# 質 疑 回 答 書

令和2年6月18日

業務名 佐賀大学(本庄町1)産学交流プラザ改修(建築)設計業務

# 質疑回答書 参考資料-1

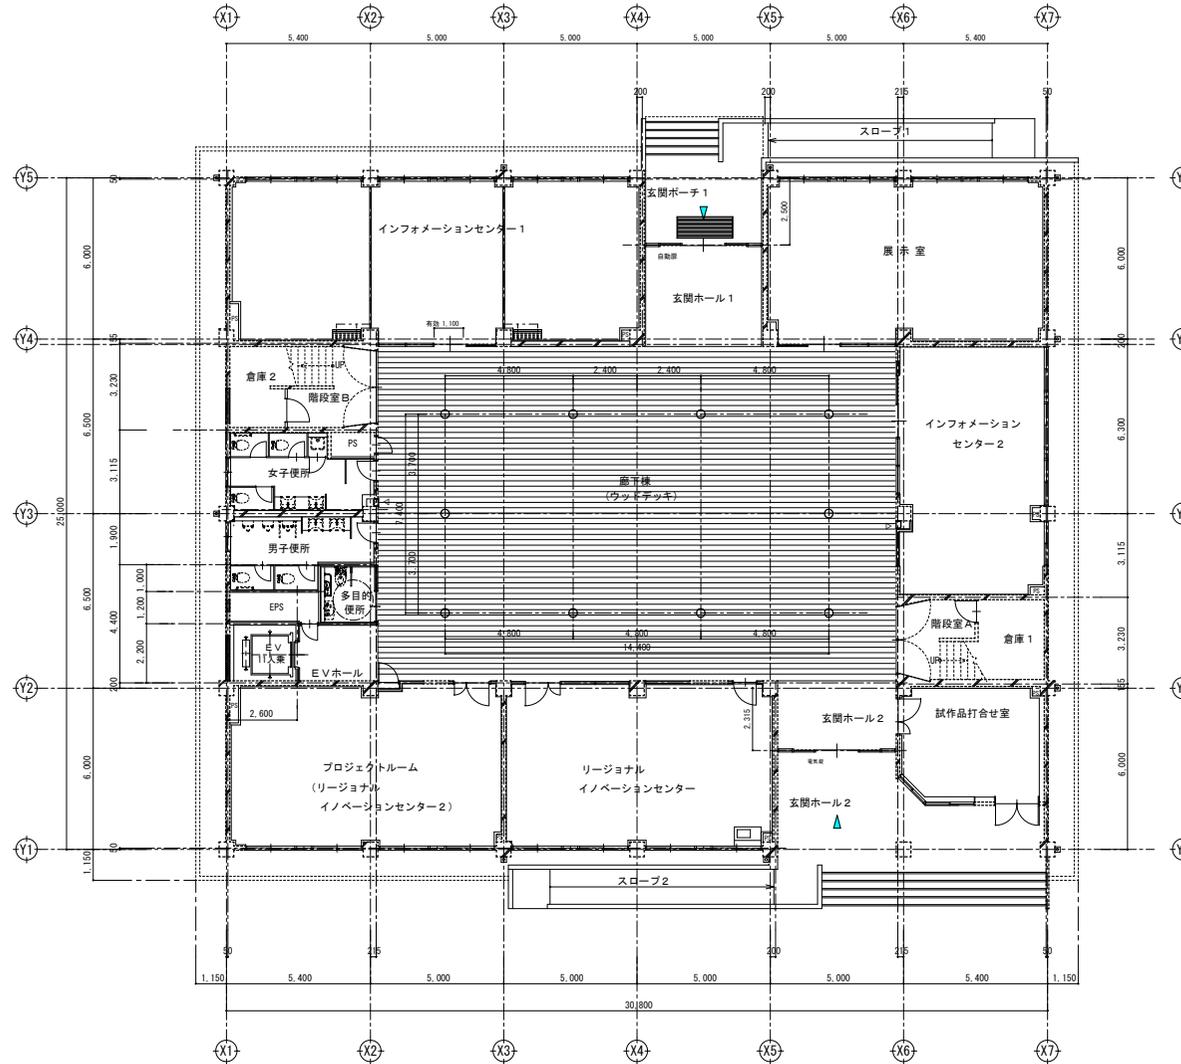
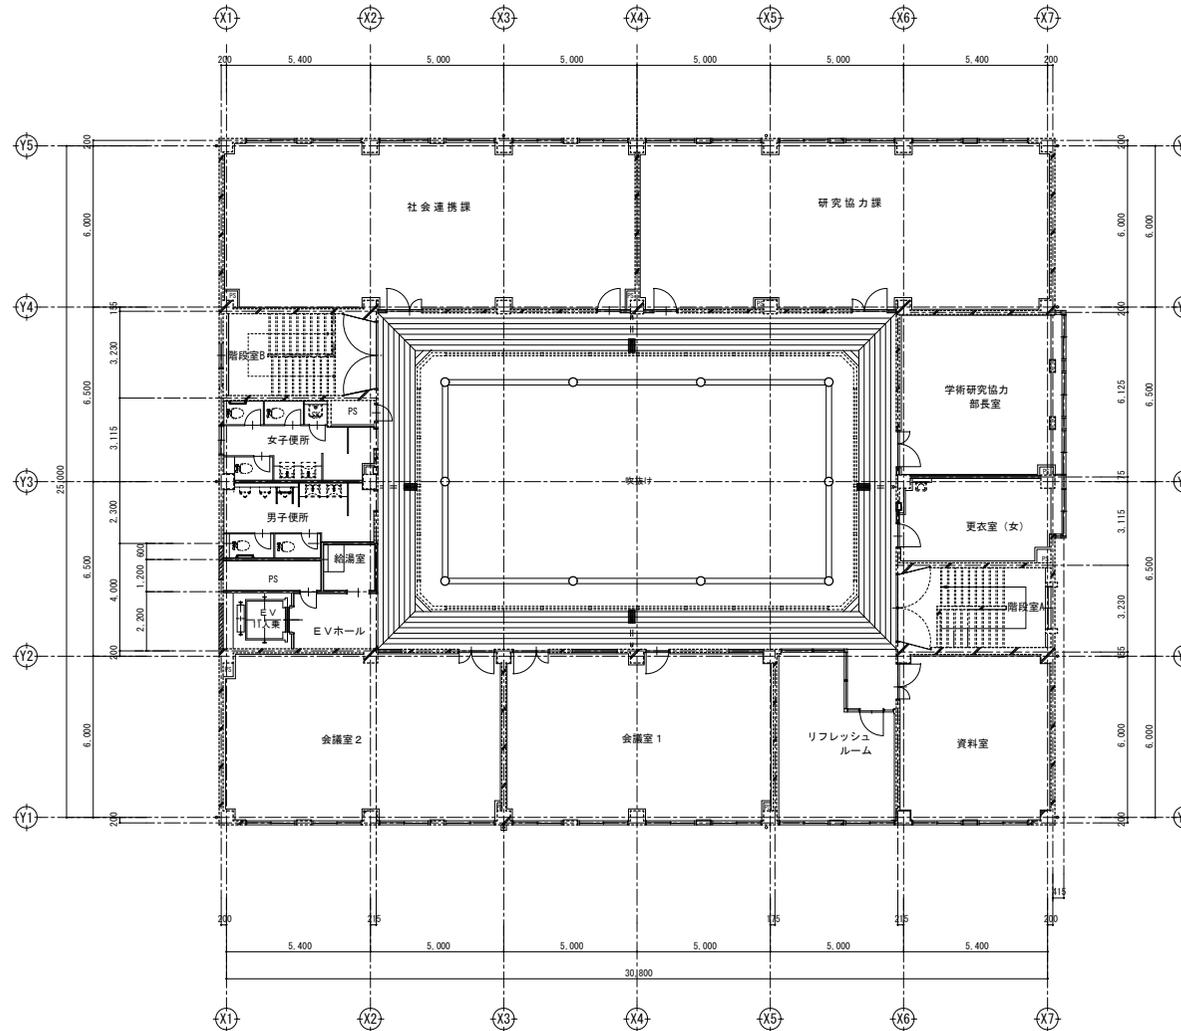
番号	図面番号	質 疑 事 項	回 答
1		外壁調査は手の届く範囲で打診を行い(1階部分)、それ以外は目視による調査と考えて良いでしょうか？	本業務では調査は不要です。前設計のものを流用するものとします。
2		旧計画実施設計と今回の平面計画(改修後)は大きく変わると考え、共用部を含め各諸室を再計画と考えて良いでしょうか？	旧計画改修後平面図(参考資料-1)を添付しますので、変更予定部分をご確認下さい。
3		設計範囲対象は各諸室の内装(床、壁、天井)までとし、家具や備品等は対象外と考えて良いでしょうか？	内外装全てが設計範囲です。 備品は対象外としますが、造作棚等の造り付けは本設計業務に含みます。
4		透視図は一般的な設計事務所(透視図作成を主としない)が作成する設計概要が分かる程度で良いでしょうか？	別添の参考資料-2程度として下さい。
5		サイン計画はエントランスの案内板と室名板程度と考えて良いでしょうか？	よいです。
6		構造計算書は改修内容も含めて、建物全体の再計算と考えて良いでしょうか？	よいです。
7			
8			
9
